Acuerdo 1174 Por el cual se aprueba la incorporación del cambio en los límites de generación y absorción de potencia reactiva de la unidad 1 de la planta de generación Salvajina y la respectiva curva de carga

1174

4 Abril, 2019

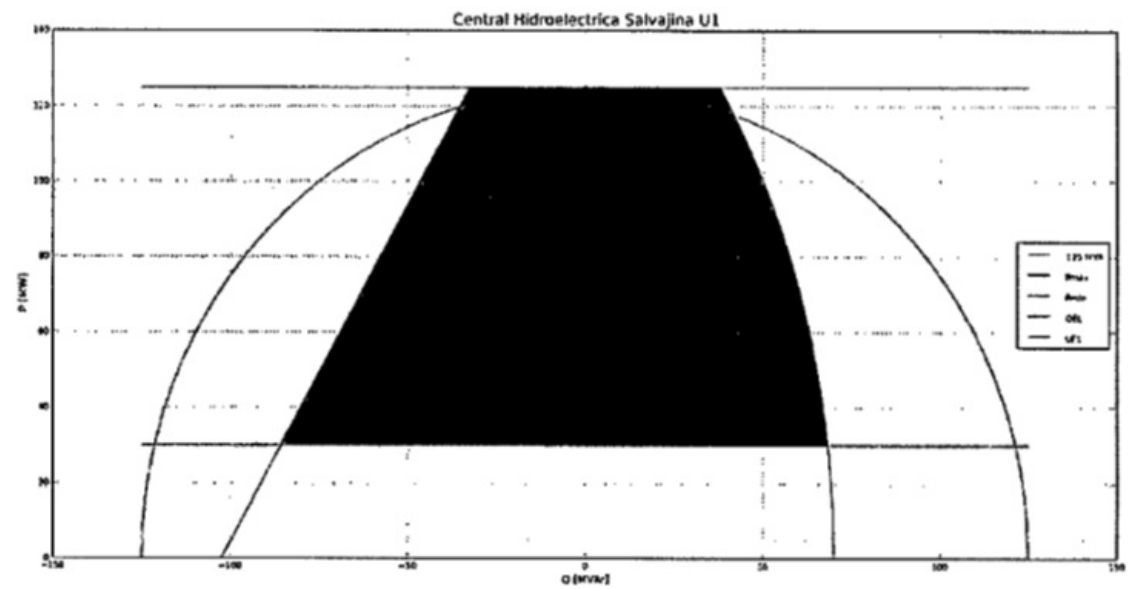
Que como resultado de la realización de las pruebas de potencia reactiva de la unidad 1 de la central hidroeléctrica Salvajina, se encontraron diferencias en los límites de generación y absorción de potencia reactiva, haciéndose necesario solicitar el cambio de los parámetros de la curva de cargabilidad.
- 3**

Aprobar la declaración de una nueva curva operativa de carga de la unidad 1 de la central hidroeléctrica Salvajina, en la que se define la capacidad para entrega y absorción de potencia reactiva de la unidad en función de la potencia activa generada.

Unidad	Potencia activa [MW]	Potencia reactiva anterior [MVAR]	Potencia reactiva nueva [MVAR]
SALVAJINA 1	125	--	-33
	75	-29	-61
	30	--	-86
	125	--	38
	75	38	62
	30	--	72
